**Avis de la Mission Régionale d'Autorité environnementale
Nouvelle-Aquitaine sur
un projet de parc photovoltaïque au sol
d'environ 19 hectares à Abzac (33)**

n°MRAe 2021APNA97

dossier P-2021-11097

Figure n°3 – Plan de masse du projet (source : page 100)

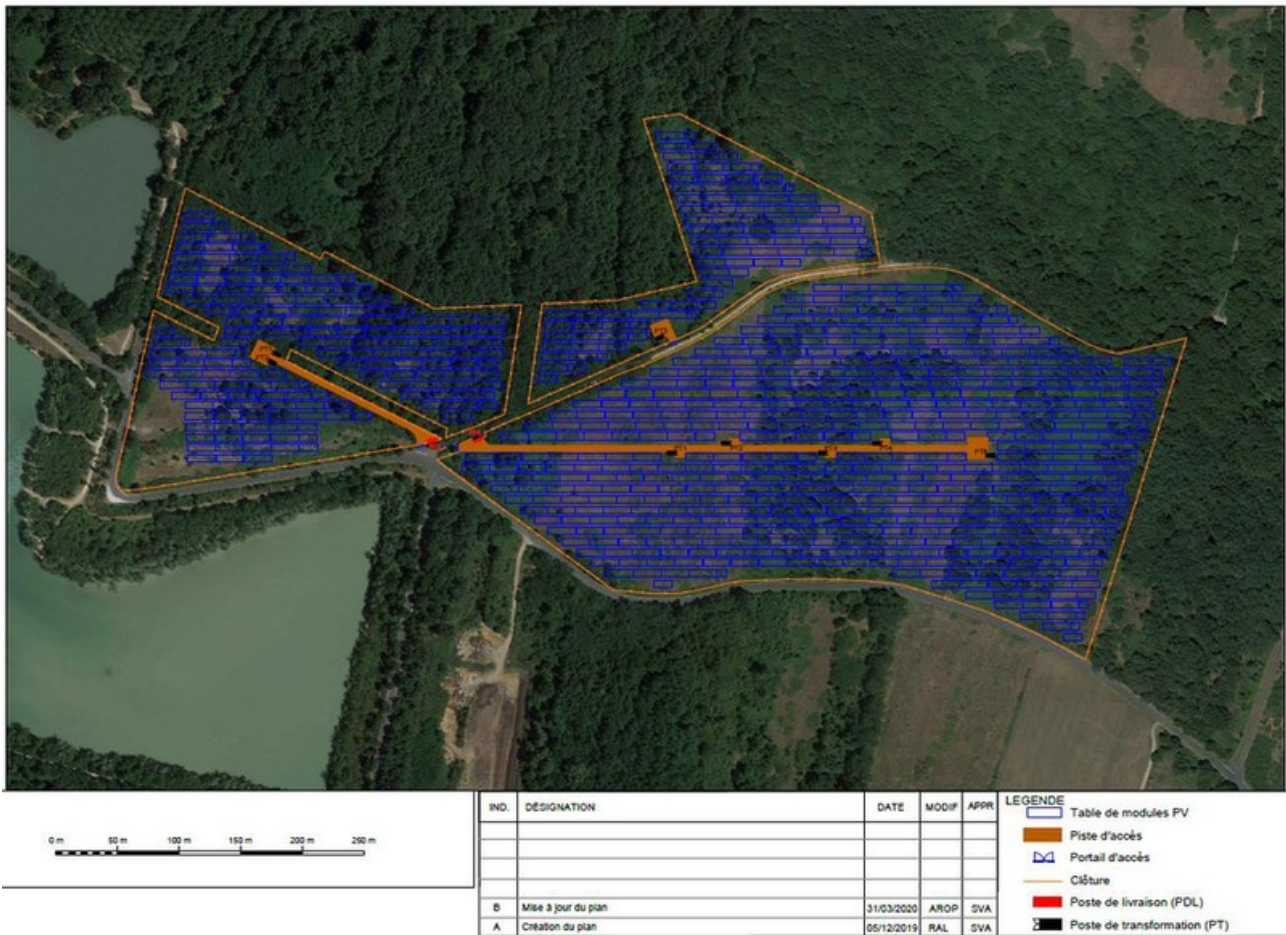
La MRAe relève que le site d'étude est concerné par le risque de feu de forêt compte-tenu de son contexte boisé⁶, risque naturel qui n'est pas évoqué dans l'étude d'impact. Or, le contexte boisé doublé de la nature du projet font du risque de feu de forêt un enjeu fort, que la MRAe considère nécessaire de prendre en compte sérieusement dans le projet.

6 Voir photo aérienne montrant les boisements autour du site d'étude sur la figure n°3 présentant le plan de masse du projet.

Figure n°5 – Synthèse des sensibilités écologiques du site d'étude (source : page 70)

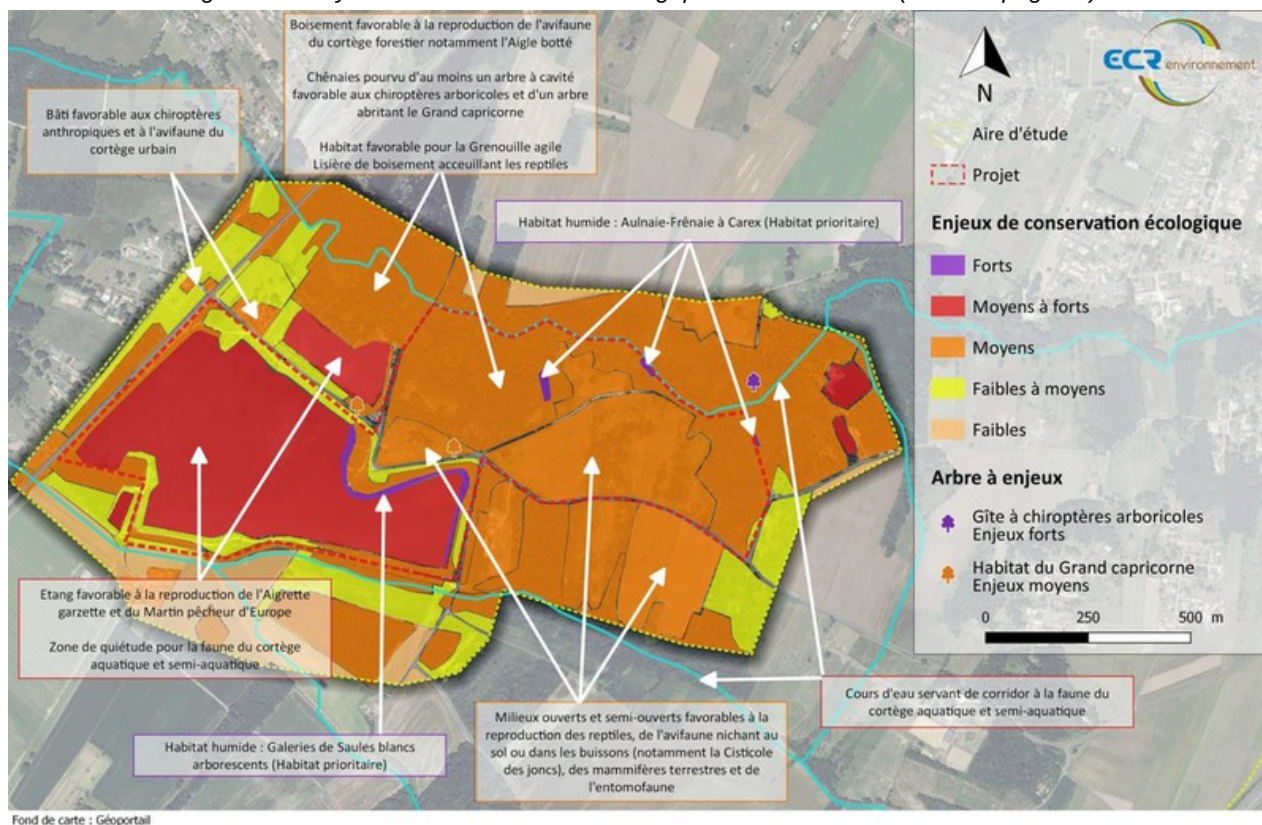
La MRAe relève des choix à justifier et des faiblesses dans l'évaluation des niveaux d'enjeu pour la faune :

- oiseaux (pages 57-58) : les niveaux d'enjeu moyen et plus concernent uniquement les espèces protégées au niveau européen, ce qui paraît très limitant et nécessite d'être justifié ;
- amphibiens : toutes les espèces d'amphibiens sont protégées en France contrairement à ce qui est indiqué dans le dossier pour la Grenouille verte et le Crapaud épineux ; la Grenouille verte est également concernée par la liste rouge nationale selon le site de l'INPN¹² ; ces éléments devraient être pris en compte dans la qualification du niveau d'enjeu pour les amphibiens ;
- insectes : l'absence d'évaluation des niveaux d'enjeu dans l'étude d'impact est relevée.

La MRAe recommande de reprendre l'état initial de la biodiversité en prenant en compte l'ensemble des remarques faites précédemment sur ses insuffisances : justification et limites des méthodes de recensement en particulier pour la flore, les amphibiens et les chiroptères ; surfaces de zones humides recensées ; prise en compte de la présence de la Jacinthe des bois ; et évaluation des niveaux d'enjeu notamment pour les oiseaux, les amphibiens et les insectes.
